美浜発電所保安規定審査資料	R0
提出年月日	2024年2月2日

美浜発電所原子炉施設保安規定変更認可申請書
審査資料

美浜発電所 原子炉施設保安規定

組織改正他に伴う保安規定の改正について

1. 組織改正他の概要 (1 / 2)

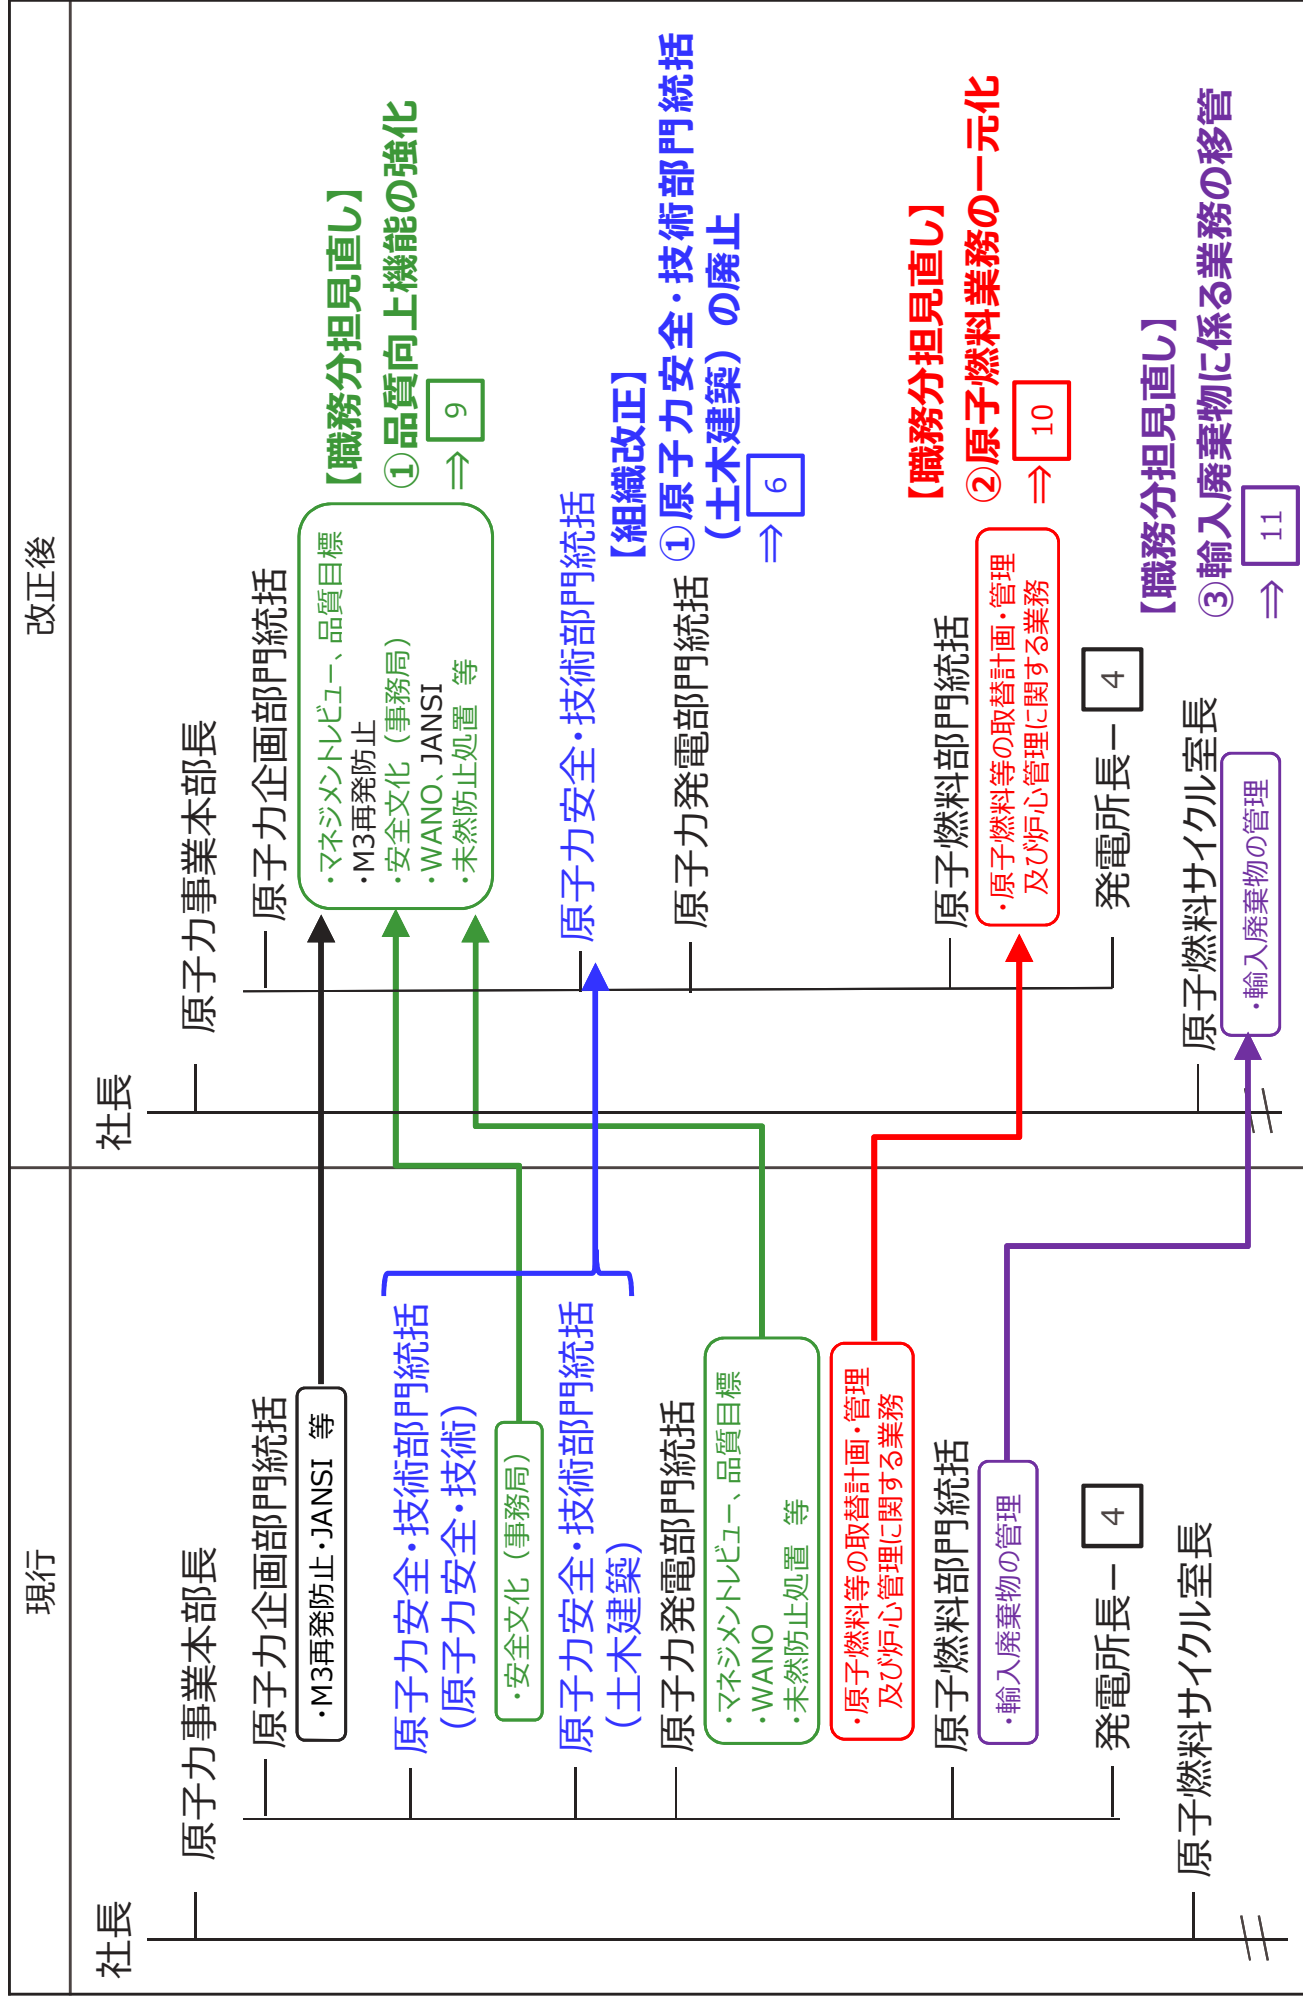
○本店における組織改正および職務分担見直し

1. 組織改正他の概要 (2 / 2)

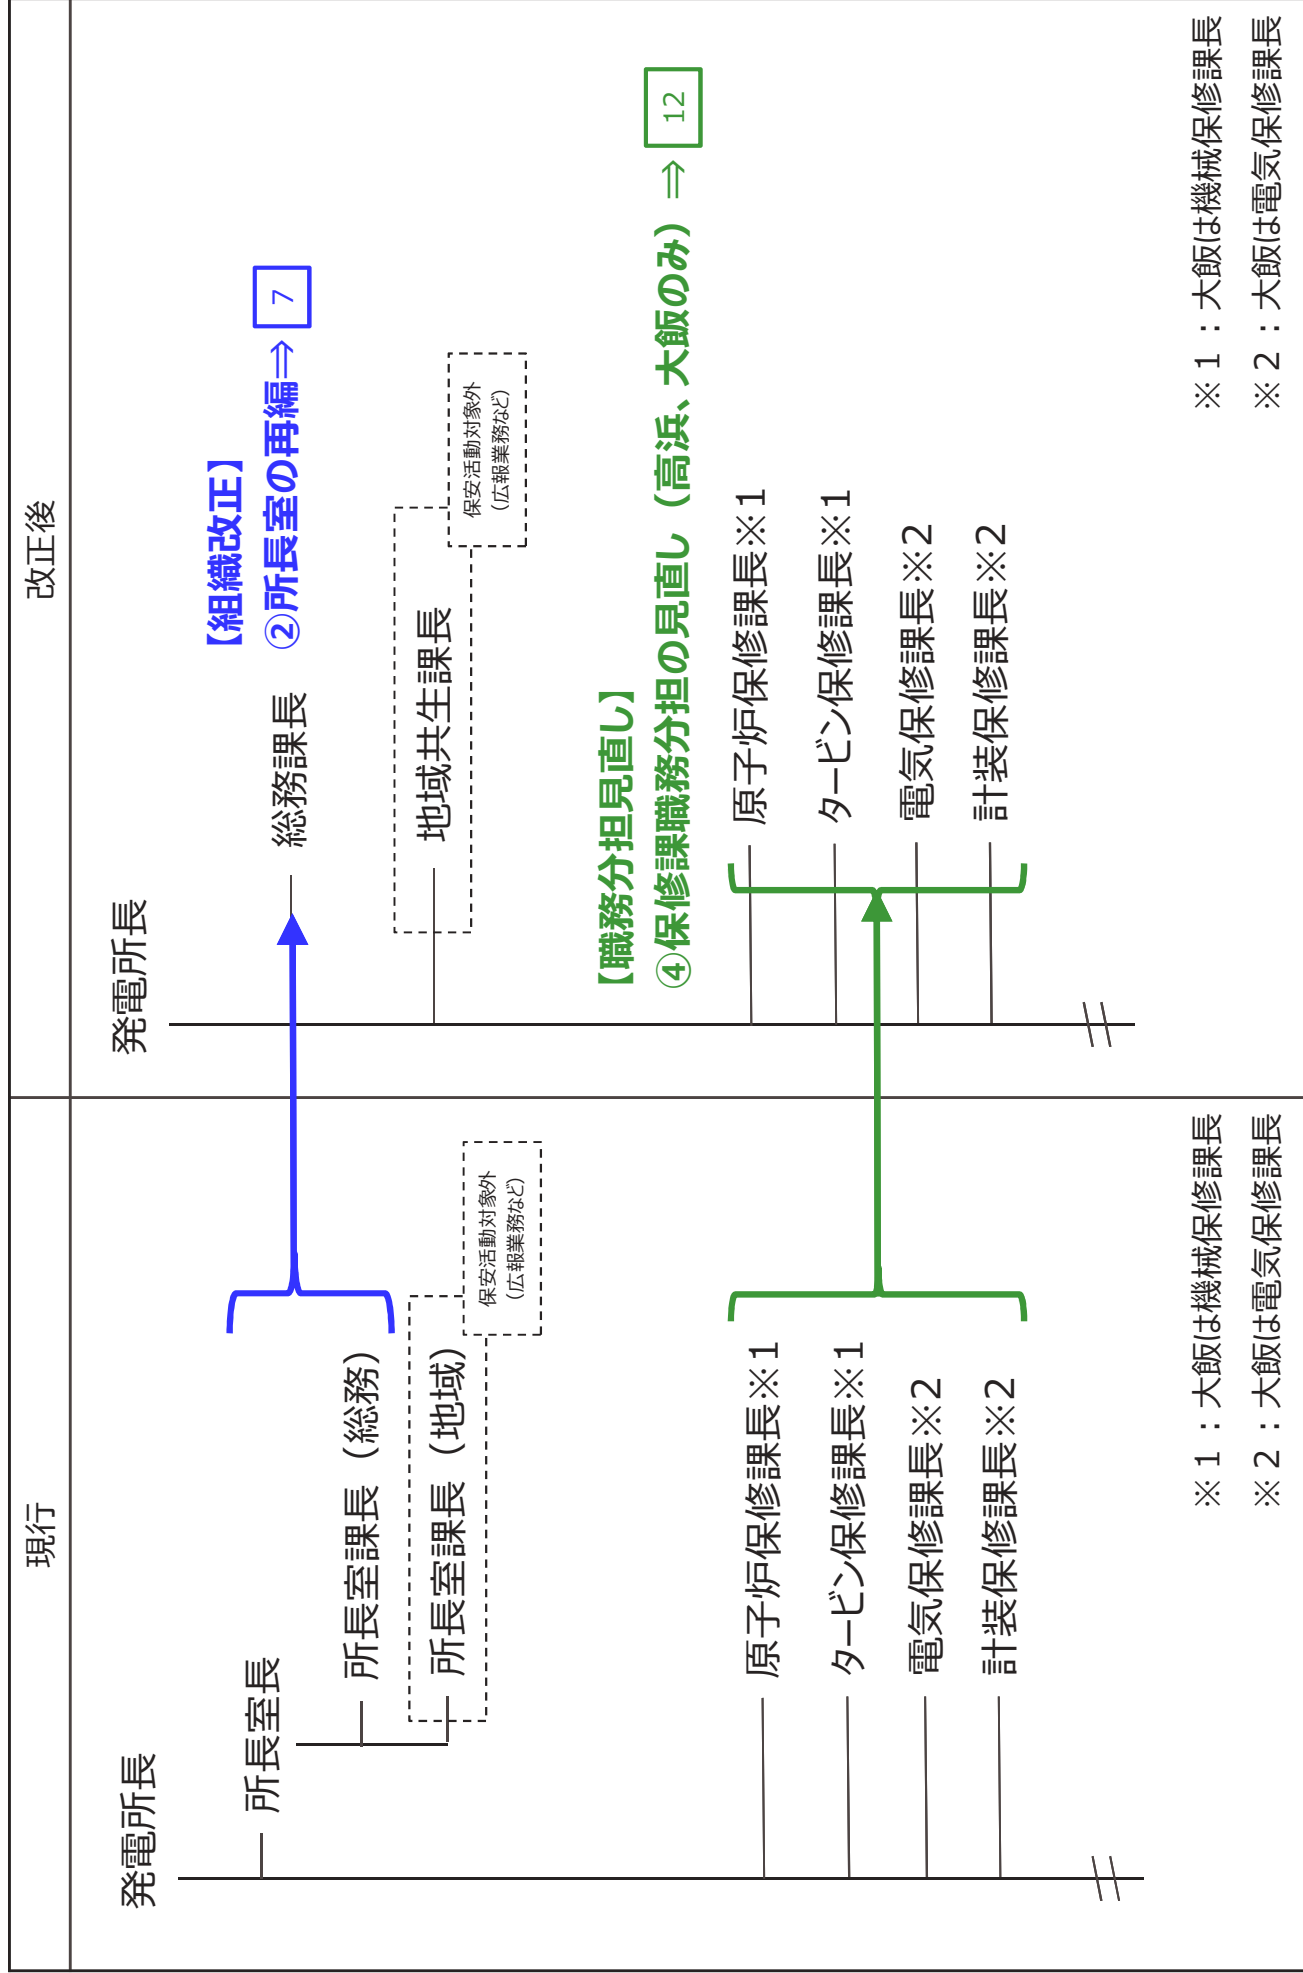
○発電所における組織改正および職務分担見直し

③輸入廃棄物に係る業務の移管

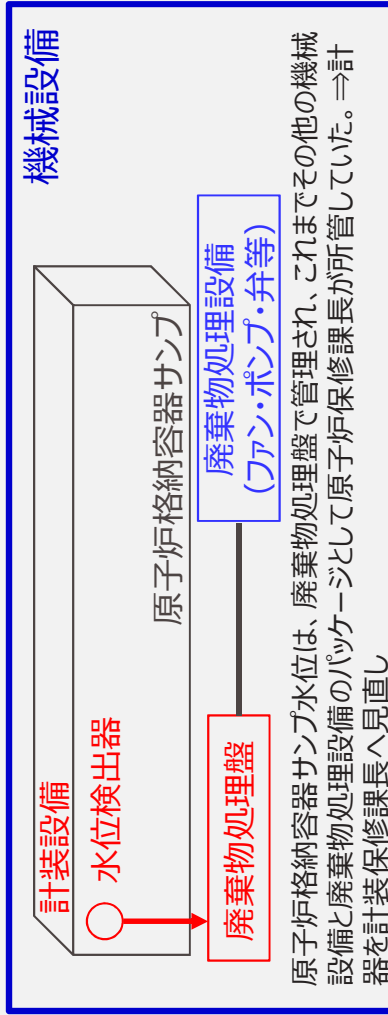
- 輸入廃棄物に係る業務については、これまで再処理に伴う業務として、原子燃料や再処理の知識等を有する原子燃料部門にて実施していたが、現状、当該業務については、再処理に伴う業務であることに加え、今後他電力や海外事業者等との調整といった戦略的な対応もさらに重要となる。したがって、再処理業務への一定の知識を有し、かつ各所との調整業務を所管している原子燃料サイクル室に移管する。
- 保安規定への反映としては、職務記載として「原子燃料サイクル室長」に輸入廃棄物の管理を追記して明確化を図るとともに、「原子燃料部門統括」で管理していた輸入廃棄物に係る業務の箇所を「原子燃料サイクル室長」に変更する。

現行	改正後
組織改正内容		
保安規定（第5条）	<p>(9) 原子燃料部門統括は、原子燃料サイクル（原子燃料サイクル室長所管業務を除く。）に関する業務を統括する。</p> <p>(11) 原子燃料サイクル室長は、原子燃料サイクルの契約に関する業務を行う。</p>	<p>(8) 原子燃料部門統括は、原子燃料サイクル（原子燃料サイクル室長所管業務を除く。）および原子力発電所の燃料管理に係る運転保守に関する業務を統括する。</p> <p>(10) 原子燃料サイクル室長は、原子燃料サイクルの契約および輸入廃棄物の管理に関する業務を行う。</p>

① 原子炉格納容器サンプ水位計 (高浜3、4号炉)

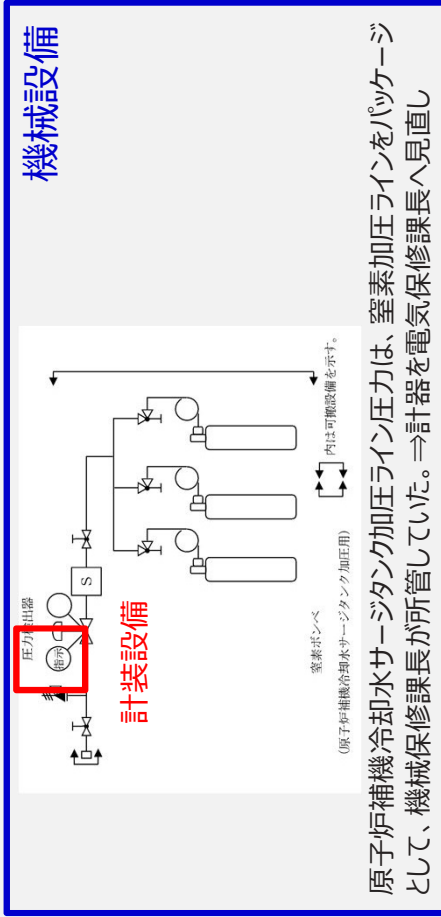
原子炉格納容器サンプ水位は、廃棄物処理盤で管理され、これまでの他の機械設備と廃棄物処理設備のパッケージとして原子炉保修課長が所管していた。→計器を計装保修課長へ見直し

(4) 原子炉保修課長計装保修課長は、定期事業者検査時に、3号炉および4号炉の原子炉格納容器サンプ水位計の機能の健全性を確認し、その結果を発電室長に通知する。

表136-3

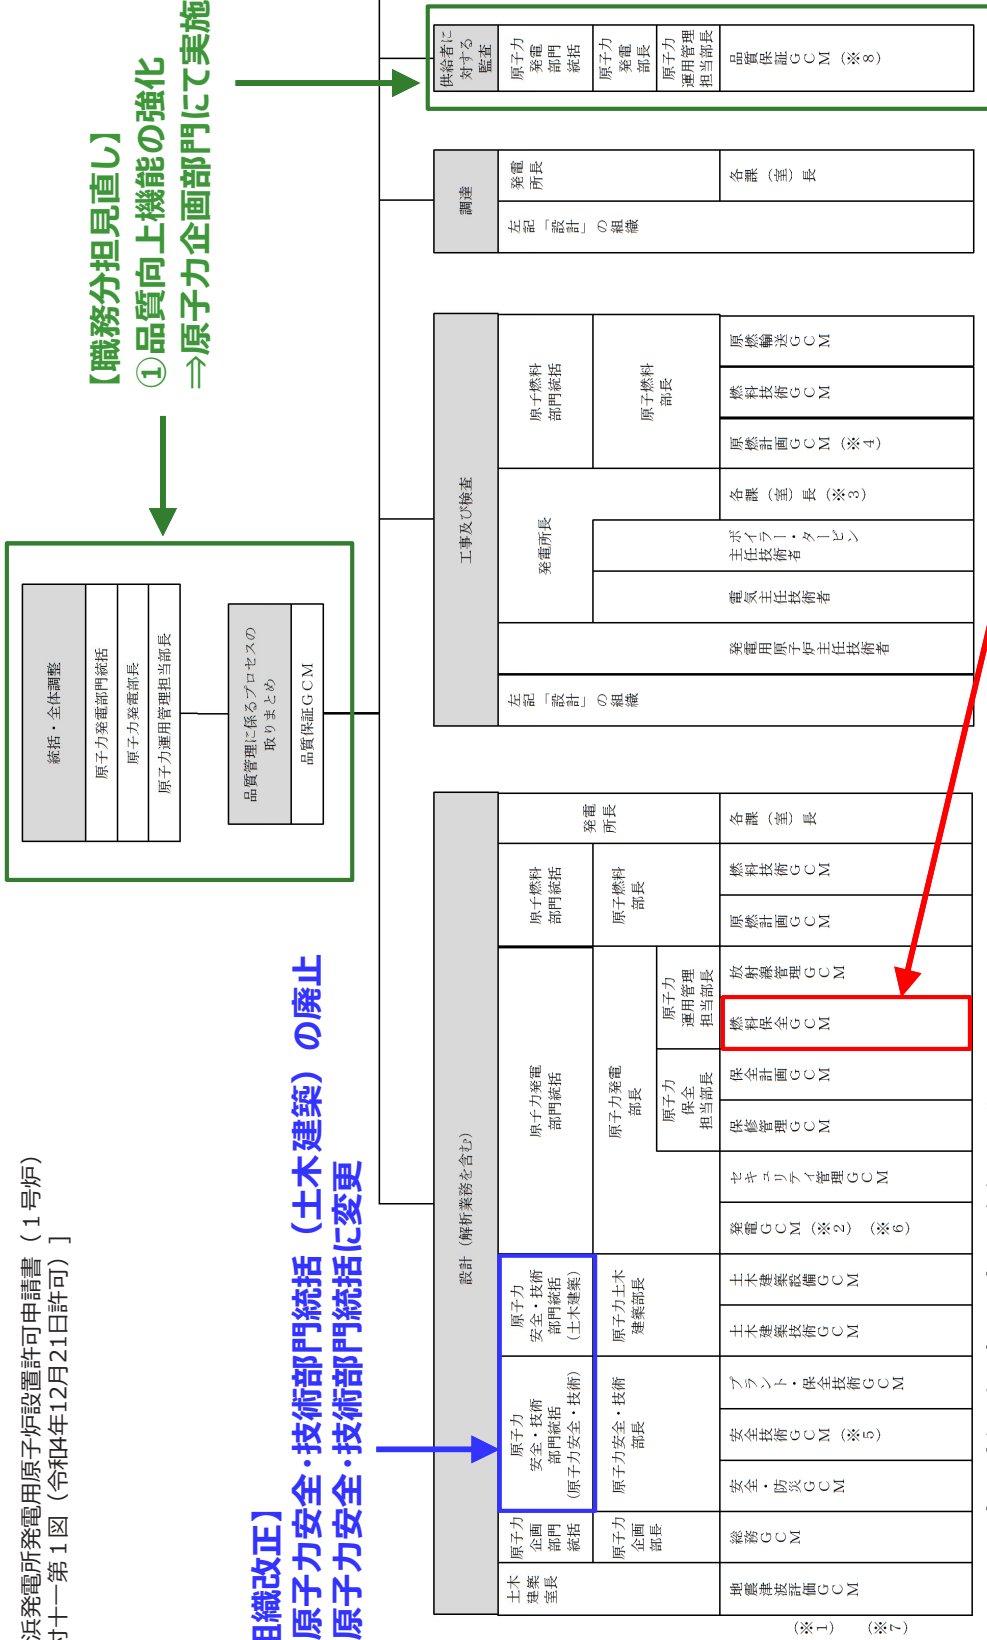
表136-3の保安教育実施方針(運転員等)のうち、「核燃料物質および核燃料物質によって汚染された物の取扱いに関すること」について、保安教育の対象者である当直班長・原子炉制御御員の記号に誤りがあったため、適正化する。なお、本箇所は105次改正(3、4号炉特重設置申請(2022.3.24認可))において、特重施設要員の列を追加した際に誤って変更したもので、下位文書では従来から教育対象者として管理しており、保安教育対象者漏れは発生していない。

X⇒◎に適正化

原子力企画部門が実施するマネジメントレビューに関する対応について

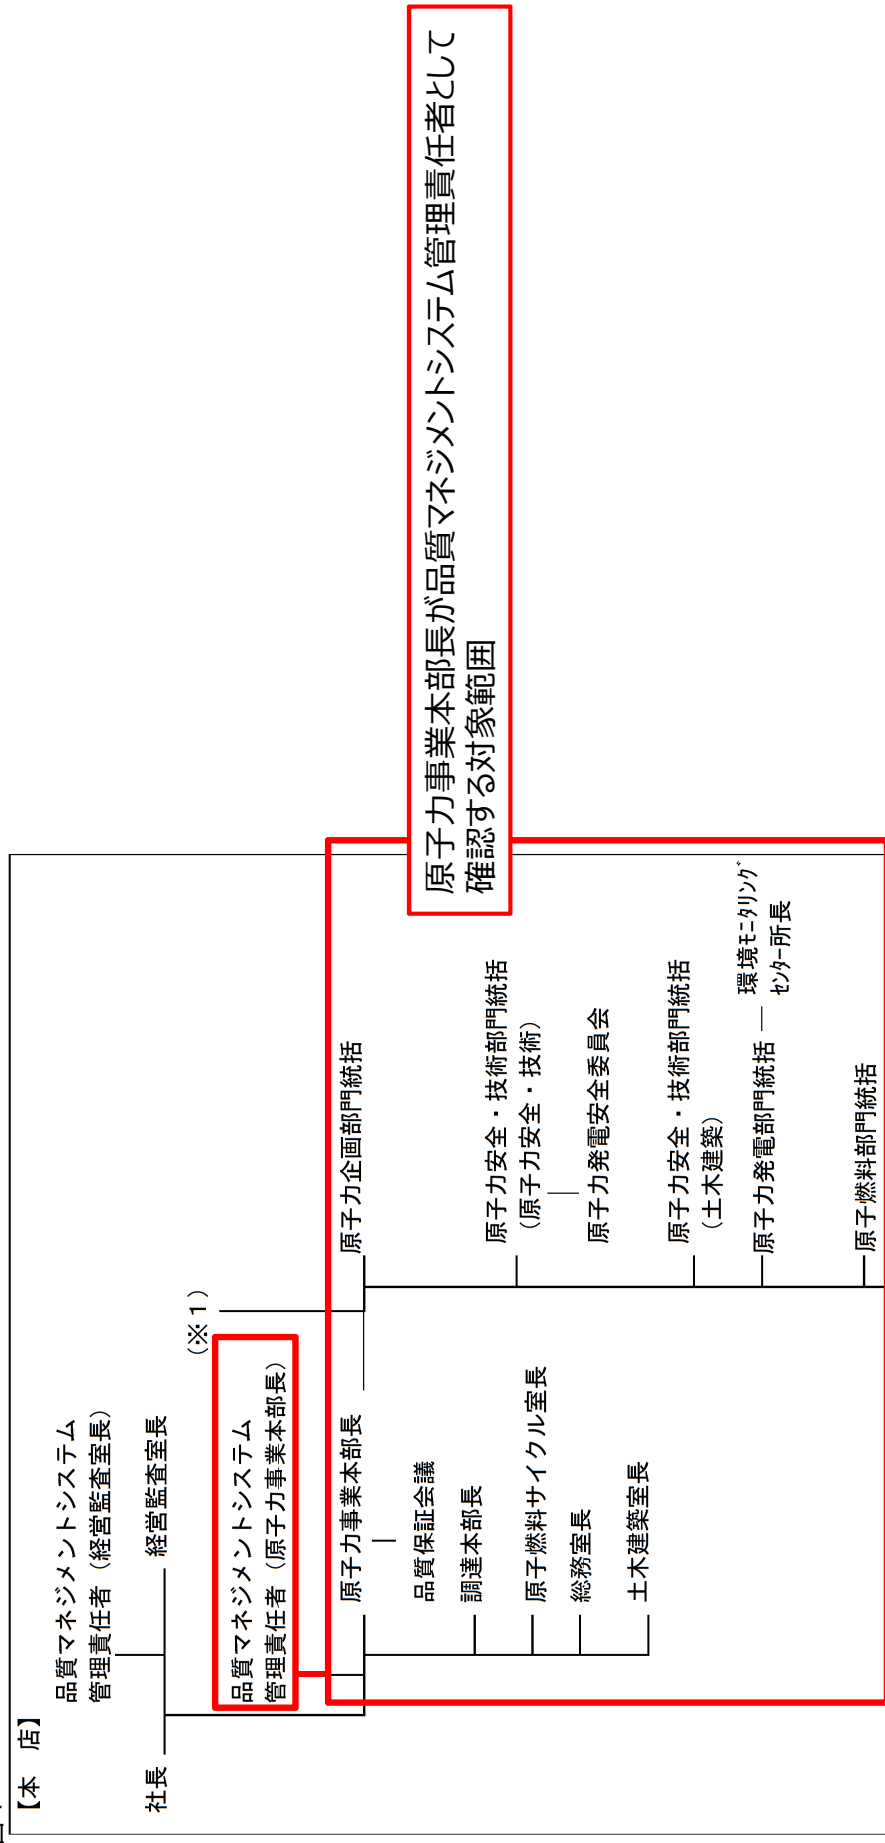
- ・P9のとおり、マネジメントレビューの業務については、原子力企画部門に移管して実施する。
- ・マネジメントレビューにおけるインプット情報としては、原子力部門としての業務が対象であり、原子力事業本部外の組織である原子燃料サイクル室などが実施する業務も含む。
- ・保安規定第4条に示す組織図において、原子燃料サイクル室などは原子力事業本部と並列組織として記載されているが、それらの業務も対象にしたマネジメントレビューに関する業務を原子力事業本部長の配下に所属する原子力企画部門が実施する。これは、原子力部門の品質マネジメントシステム管理責任者として原子力事業本部長を配置しており、その管理のもとで実施するものである。
- ・なお、原子力企画部門が取りまとめるマネジメントレビューに関するインプット情報等の対象範囲は下図のとおりであり、変更前の原子力発電部門が対象としていた範囲と変更はない。
